Příloha č.16 a

Vypořádání požadavků na doplnění dokumentace dle
požadavku MŽP ze dne 4. srpna 2022
č.j.: MZP/2020/710/2980

Vypořádání připomínek Spolku za ochranu Střešovic a Břevnova, zahrnující:

Spolek za ochranu Střešovic a Břevnova, IČ: 08502366, se sídlem U druhé baterie 889/33, Praha 6 – Břevnov (dále „Spolek“), podal dne 26.6.2022 připomínky k dokumentaci záměru MŽP 508 tj. Modernizace trati Praha – Dejvice (mimo) – Praha Veleslavín (mimo).

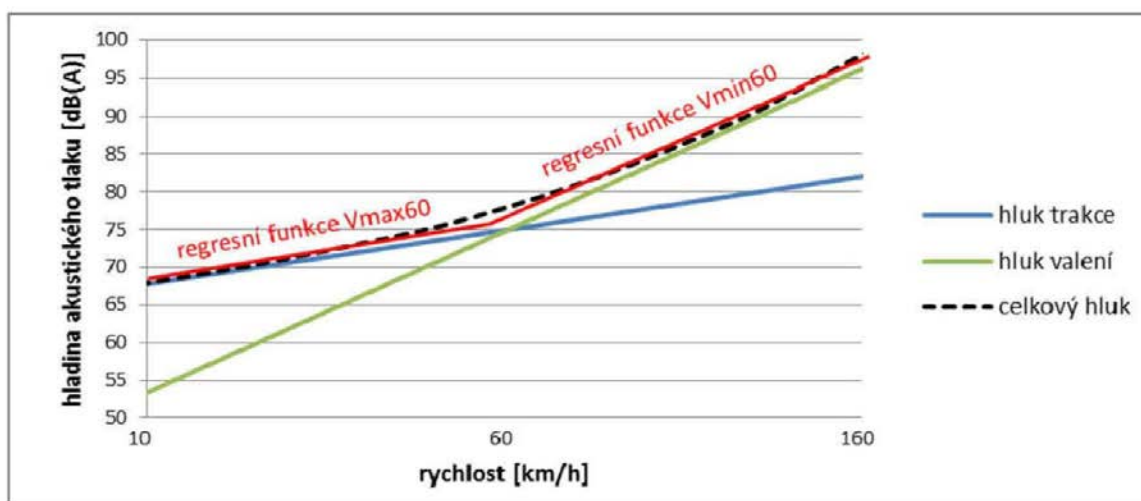
Není vzata do úvahy případná rezonance budov zejména v oblasti nízkých frekvencí, zejména s ohledem na konstatování zprávy Arenal s.r.o. k otázce šíření vibrací na již známých geotechnických anomáliích (např. tektonických zlomech) kde může dojít k naměření vyšších hodnot vibrací než mimo tyto anomálie. To je způsobeno odrazy seismických vln od geotechnických rozhraní.

Není řešena případná rezonance tunelu a netlumených vibrací cca 10 Hz.

Tzv. případné rezonance budov hodnocení ve správě Arenal s.r.o, respektive anomálie v tektonických zlomech, seismické odrazy od „geotechnických rozhraní“, včetně „netlumených vibrací“ cca 10 Hz, by neměly ovlivnit velikost strukturálního hluku.
